Modulo per la presentazione delle osservazioni per i piani/programmi/progetti sottoposti a procedimenti di valutazione ambientale di competenza statale

ID: Codice procedura (ID_VIP/ID_MATTM):10844

Impianto per la produzione di energia elettrica da fonte eolica, costituito da 6 aerogeneratori della potenza complessiva di 37,2 MW, un sistema di accumulo da 25 MW e relative opere connesse in località "Rempillo" nel comune di Pitigliano (GR).

TESTO DELLE OSSERVAZIONI

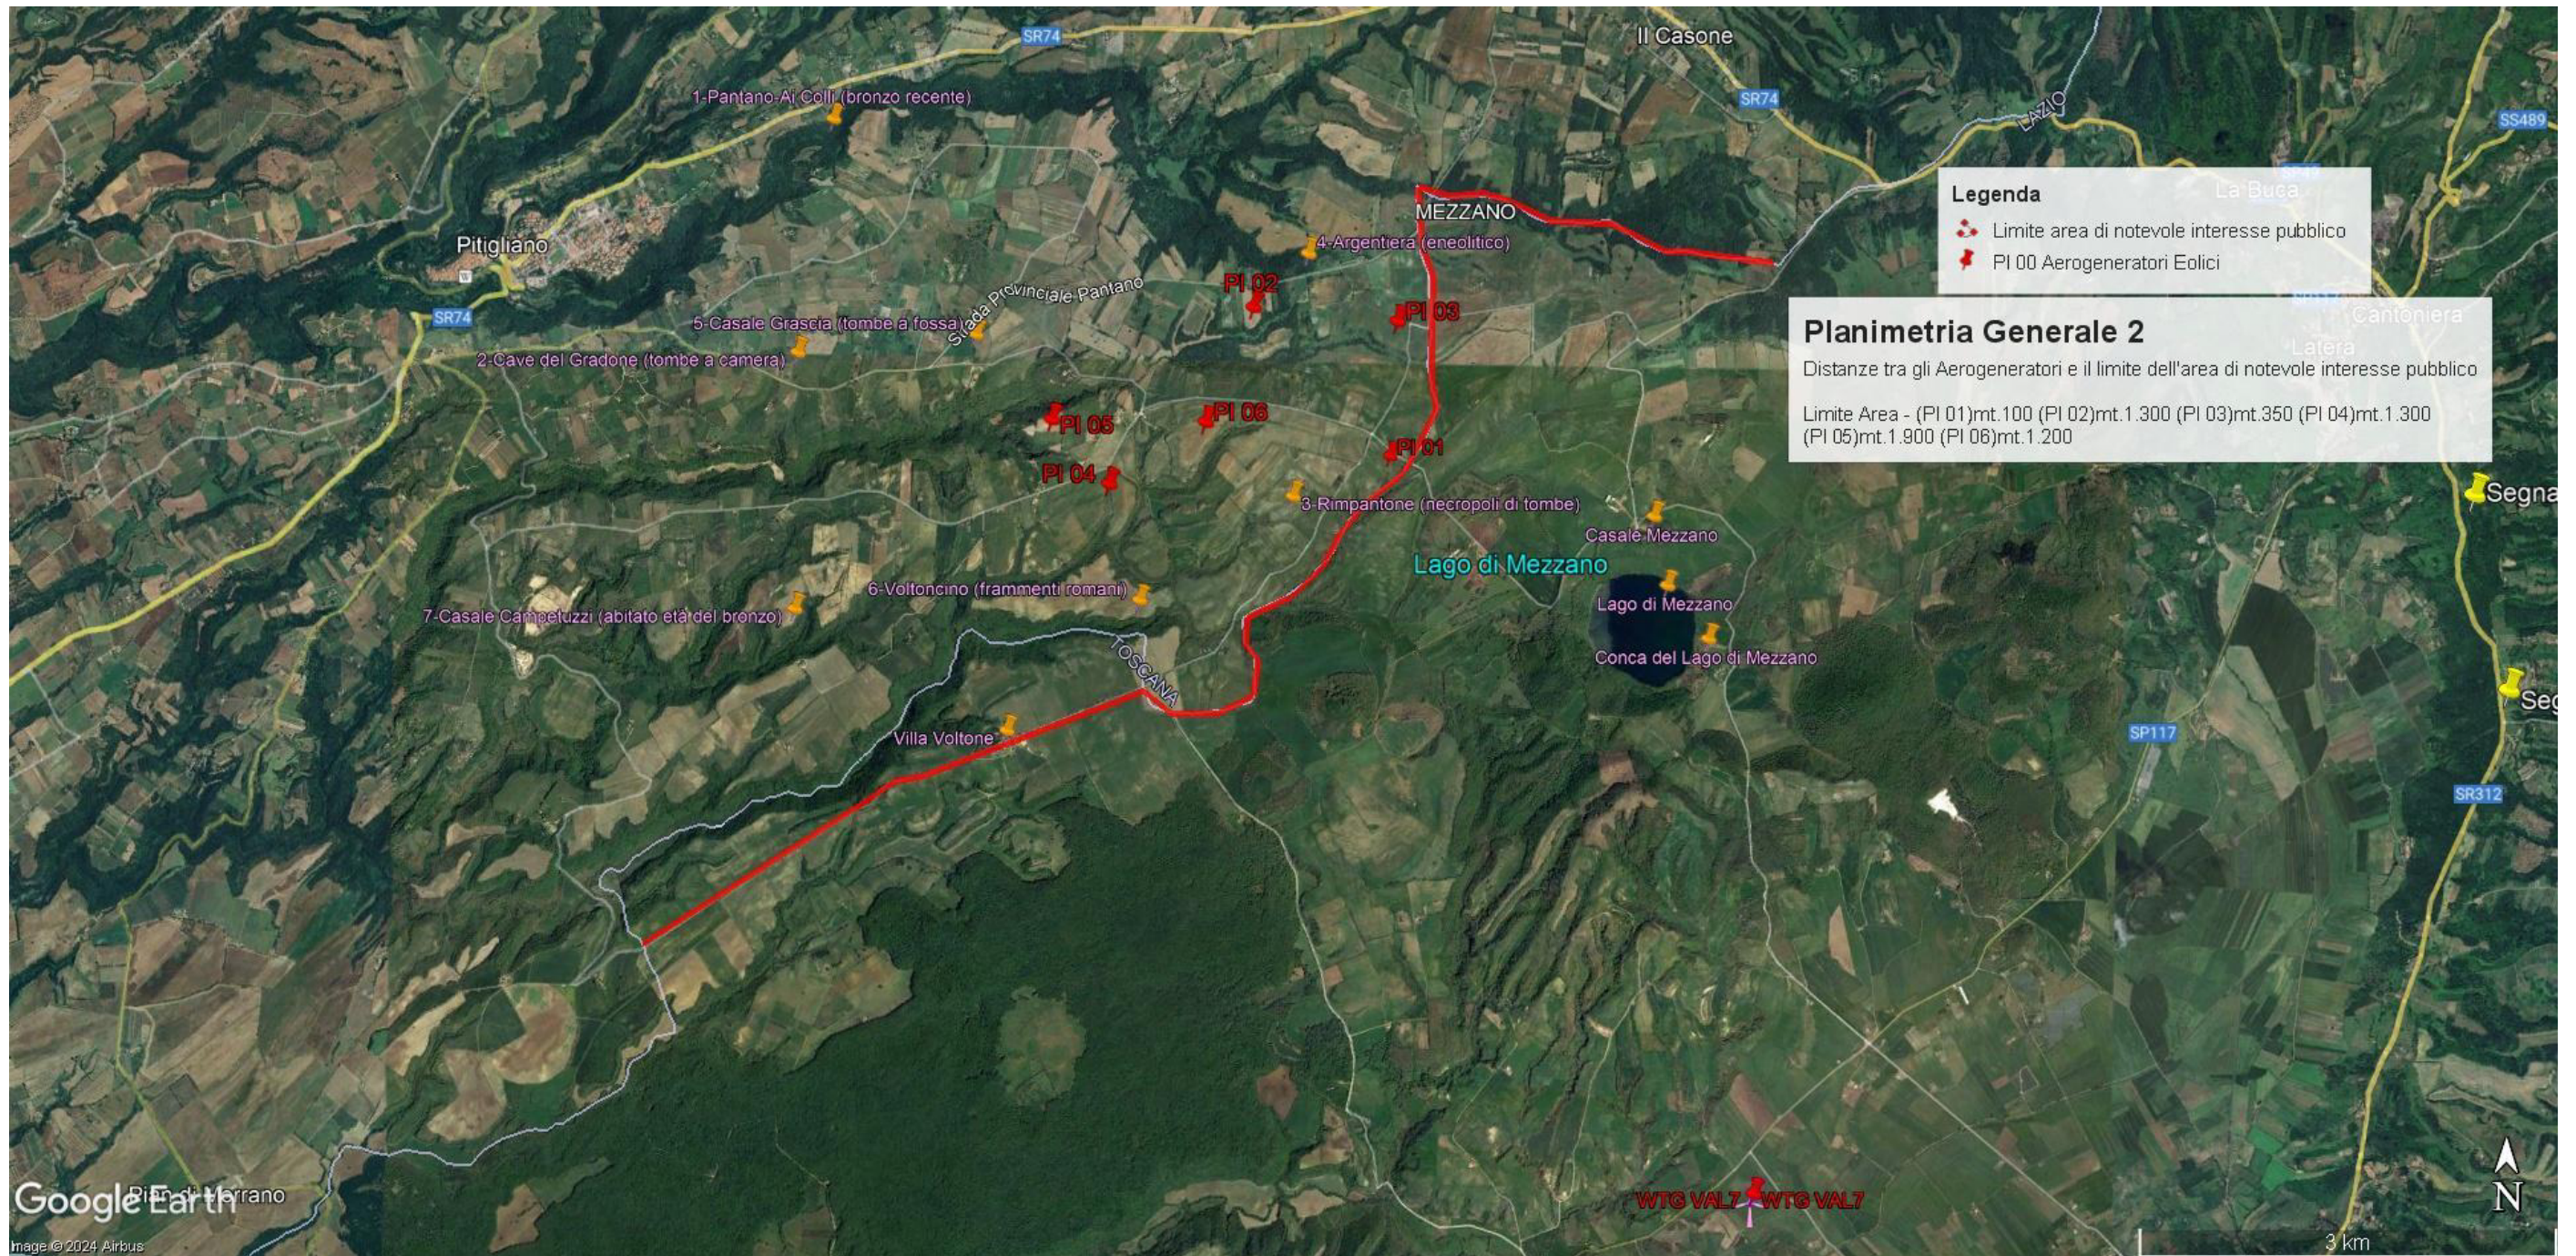
In sintesi, visti l'art. 20 comma 8 lettera c) quater del D.Lgs n 199/2021 e le Linee guida nazionali appena citate, considerato l'enorme impatto dell'impianto eolico industriale denominato "Rempillo" sulla zona paesaggistica di notevole interesse pubblico ben individuata nelle immagini n.1 e n. 2 e sui Beni Culturali evidenziati nell' immagine n. 3 dell'Allegato alle presenti Osservazioni, per la collocazione delle pale P04 e P05 direttamente all'interno del perimetro di un'area archeologica e per gli impatti anche sull'area intermedia e vasta dei pregiati territori laziali della Tuscia settentrionale e in particolare di quelli del pitiglianese ricco di emergenze agricole, naturalistiche, storiche e archeologiche del periodo etrusco ma non solo, si chiede che venga negata l'autorizzazione all'insediamento dell'impianto eolico denominato "Rempillo".

Immagine n. 1. Linea rossa indicante il confine Regioni Lazio-Toscana che coincide con parte del Perimetro del **vincolo di notevole interesse pubblico** ex art. 136 Codice Beni Culturali “ **Conca del Lago di Mezzano e territorio circostante**” ed i sei aerogeneratori localizzati con segnaposto rossi da P01 a P06 e ricadenti all’interno delle fasce di rispetto di 3 km dal bene vincolato e quindi in **area non idonea** al loro insediamento (ex art 20 co. 8 lettera c quater del D.Lgs n. 199/2021 e ss.mm.ii).

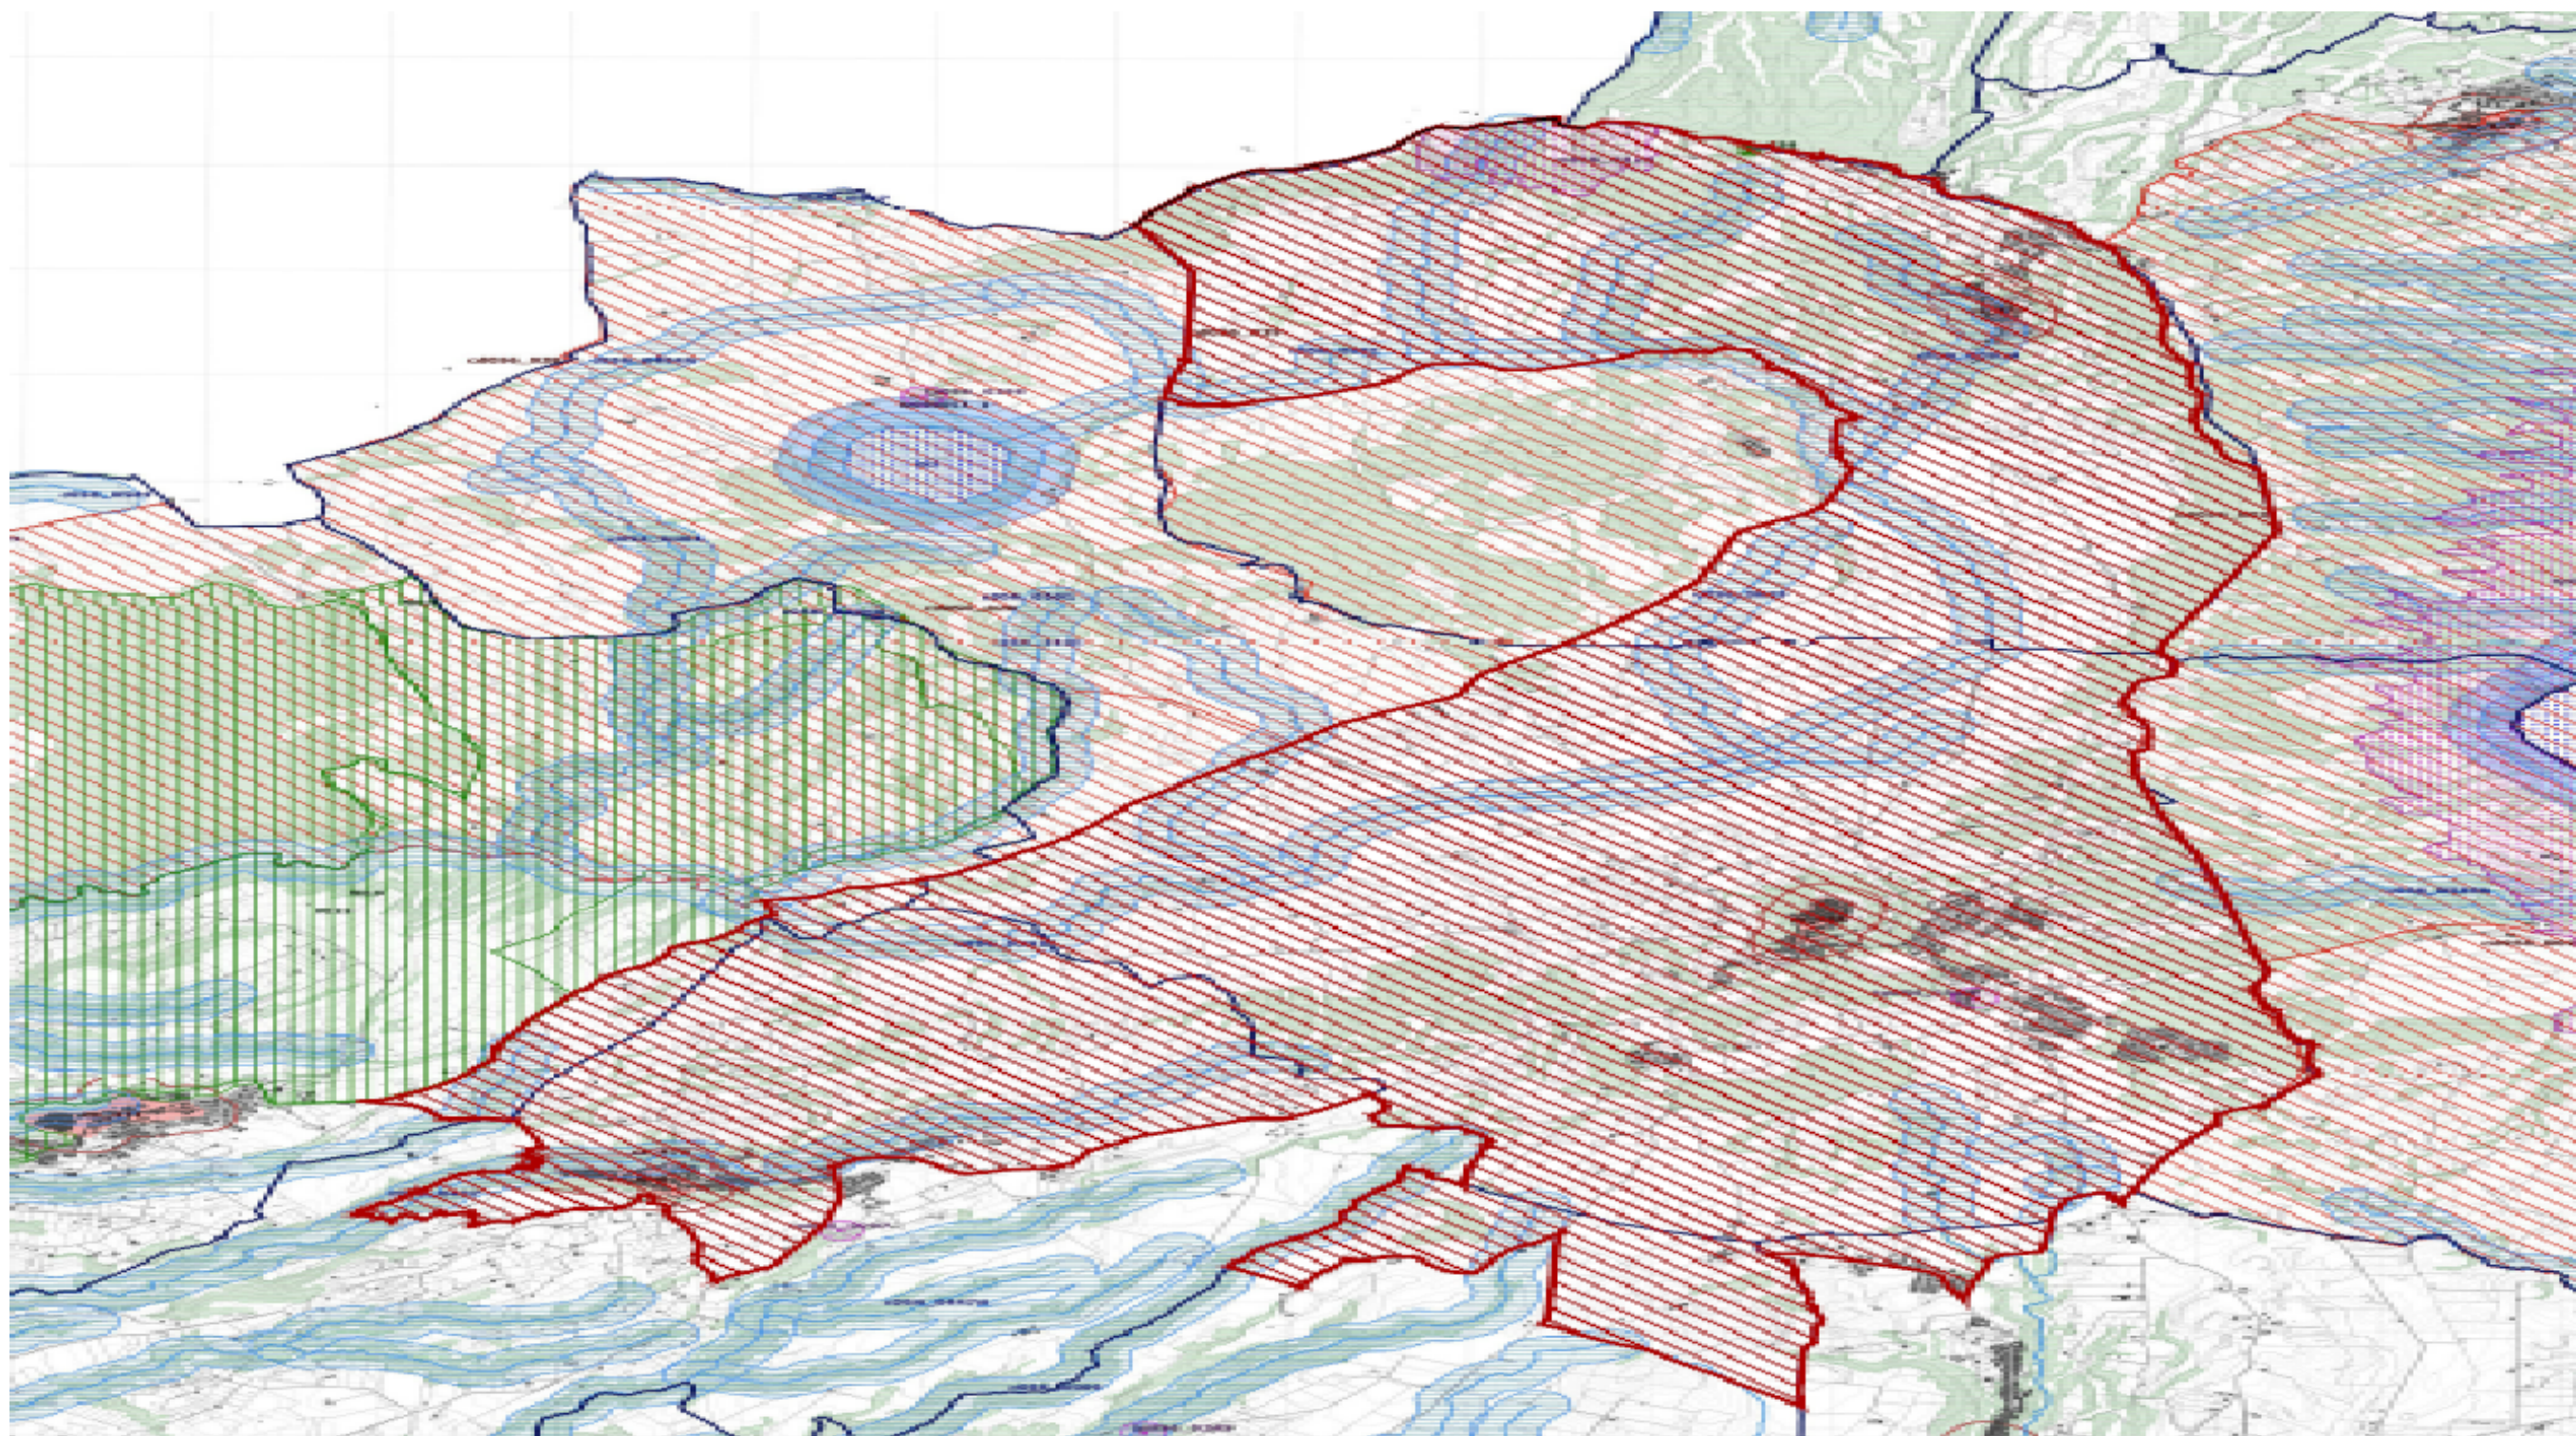
Immagine n. 2. *Mappa tratta dalla proposta di nuovo vincolo “Ambito paesaggistico, geologico e geomorfologico dell’orlo della caldera di Latera e delle sue pendici interessate dai centri eruttivi periferici”* (si veda a riguardo la proposta pubblicata sul sito del MIC in data 09/08/2023) che conetterà le aree di notevole interesse pubblico ex art. 136 del D.Lgs n. 42/2004 “ Conca del Lago di Mezzano e territorio circostante” a sinistra e “Conca del Lago di Bolsena” a destra

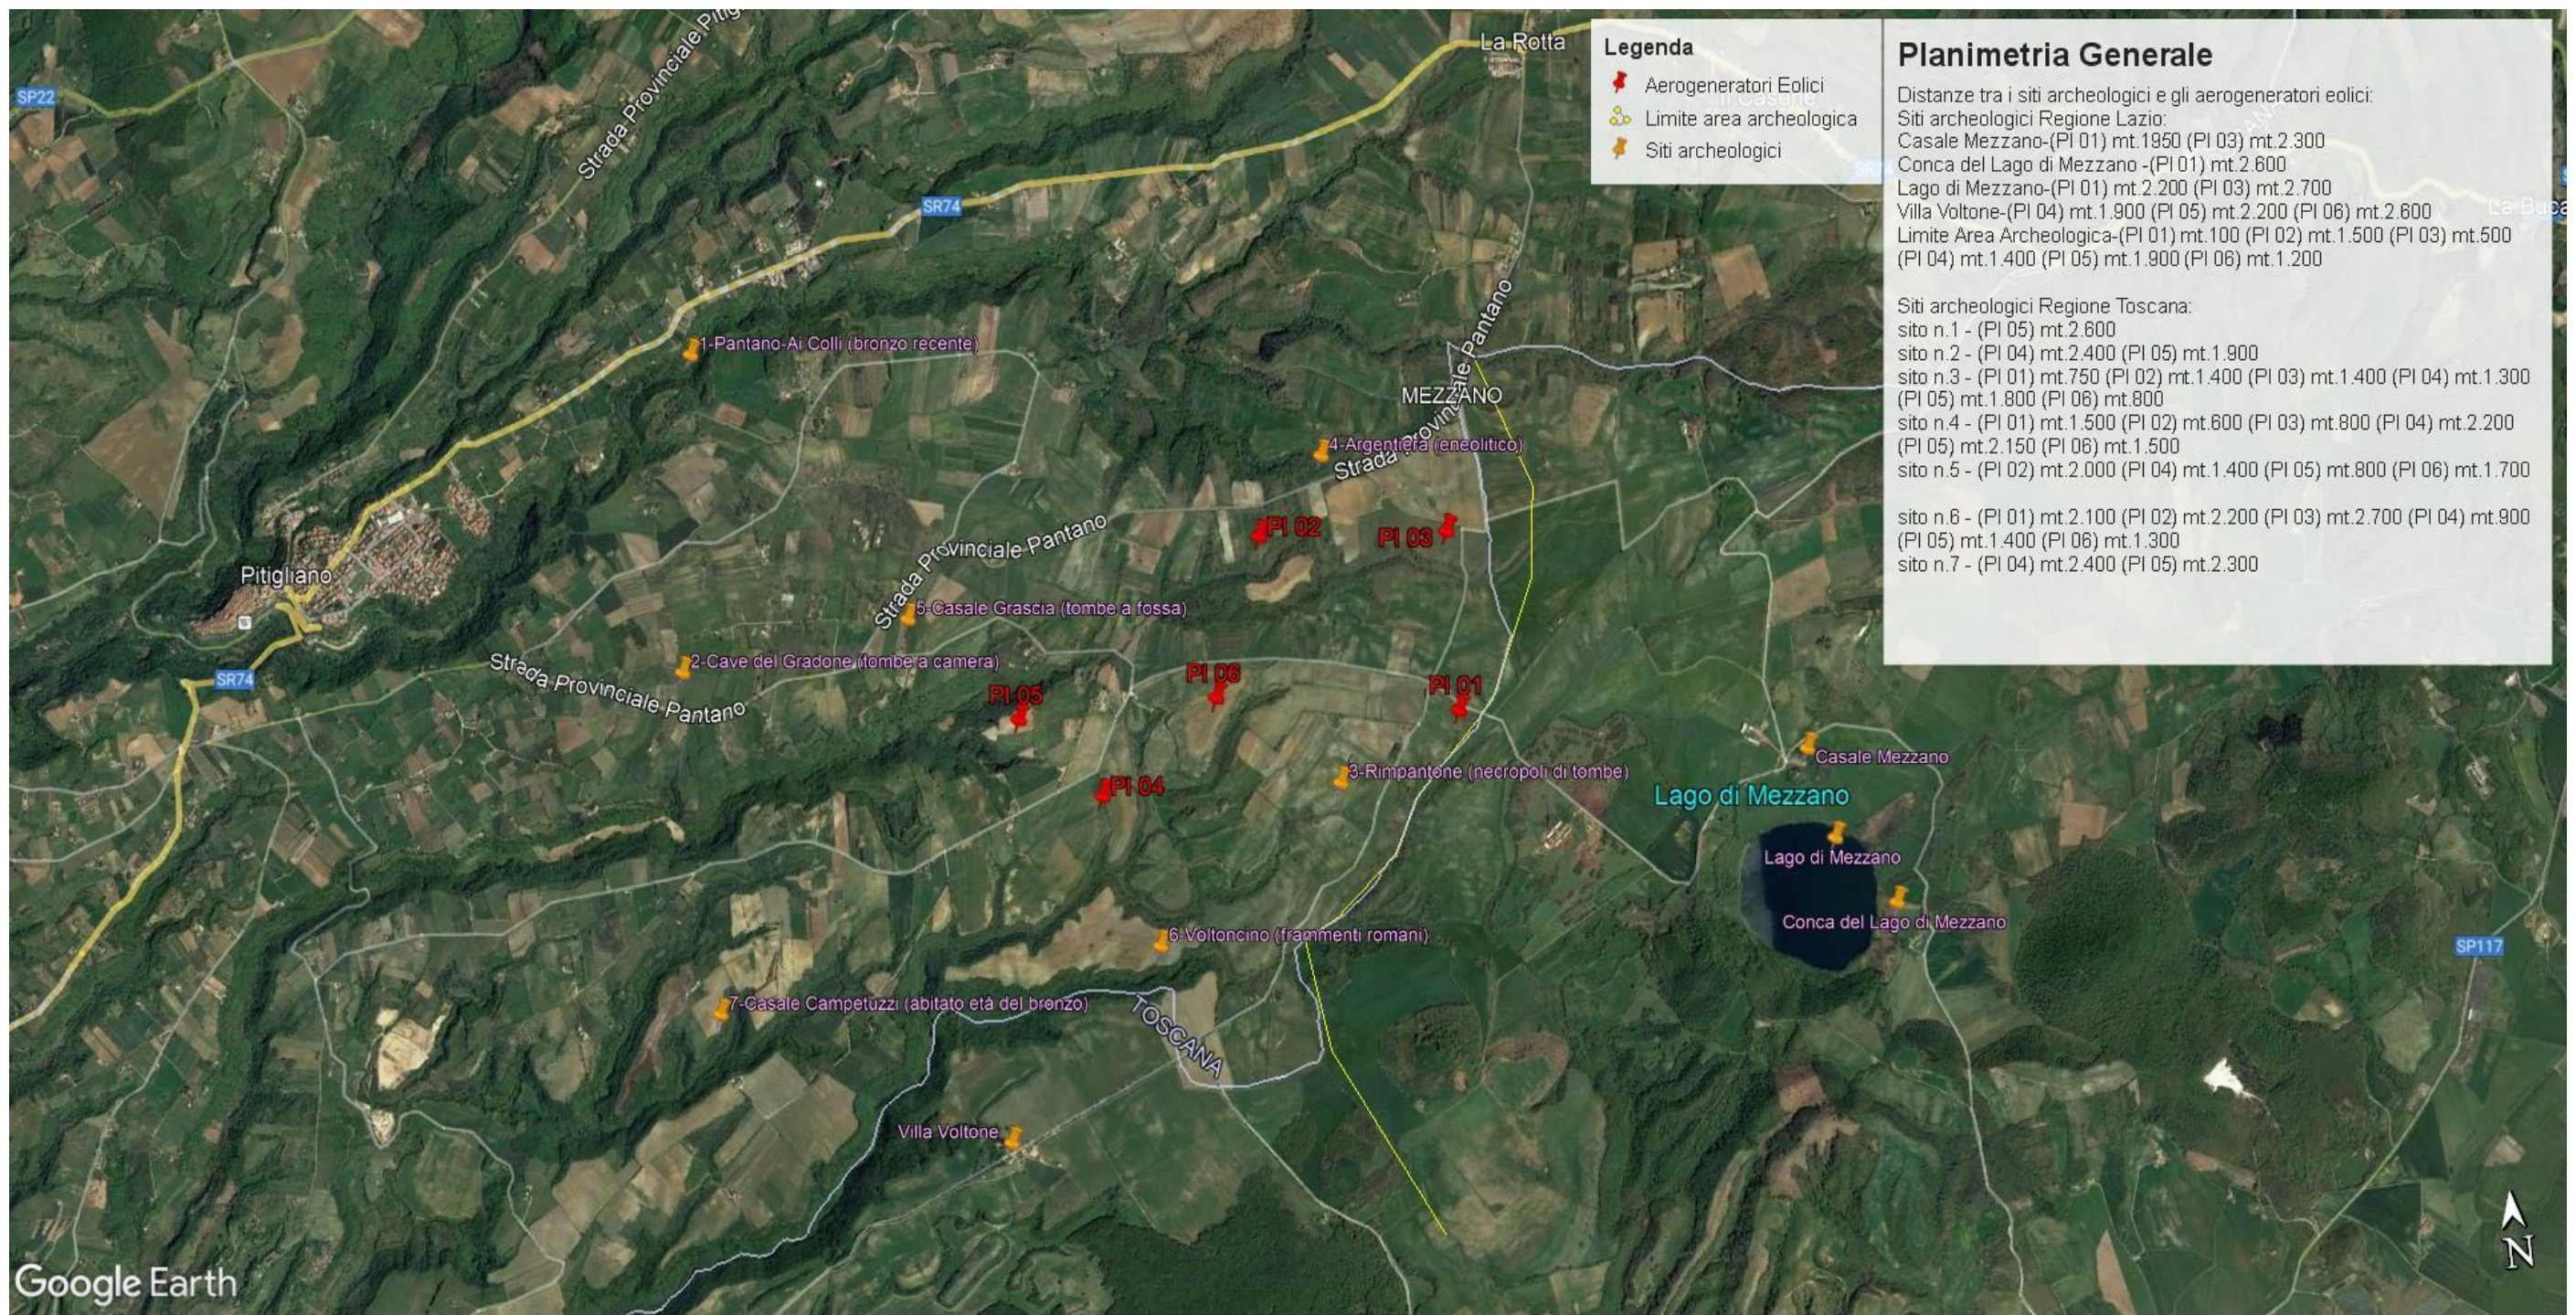
Inoltre, la zona in cui insisterebbe l'impianto eolico industriale Rempillo è compresa nelle fasce di rispetto di 3 km di diversi beni archeologici tutelati dalla parte II del Codice dei Beni Culturali (vedi Allegato, immagine n. 3). Inoltre le pale P04 e P05 ricadono all'interno di un'area archeologica che la Proponente vorrebbe cancellare per il semplice fatto che non è riportata nel documento regionale ma nel documento provinciale come meglio dettagliato nell'Osservazione n. 5. Alla luce di quanto documentato appare chiaro quindi che la collocazione dell'impianto non ha tenuto conto alcuno dei vincoli dell'area nella quale è stato progettato e l'inserimento dell'impianto eolico nel paesaggio e sul territorio non è corretto (Allegato IV delle Linee guida nazionali di cui al D.M dello Sviluppo economico del 10.09.2010).

Immagine n. 3. Impatti dei sei aerogeneratori (in rosso) ricadenti nelle fasce di rispetto dei 3 km dai Beni Culturali (in giallo) e quindi in **area non idonea** al loro insediamento (ex art 20 co. 8 lettera c quater del D.Lgs n. 199/2021 e ss.mm.ii). **Inoltre si segnala che le pale P04 e P05 ricadono all'interno di un'area archeologica e quindi in altra area non idonea.**
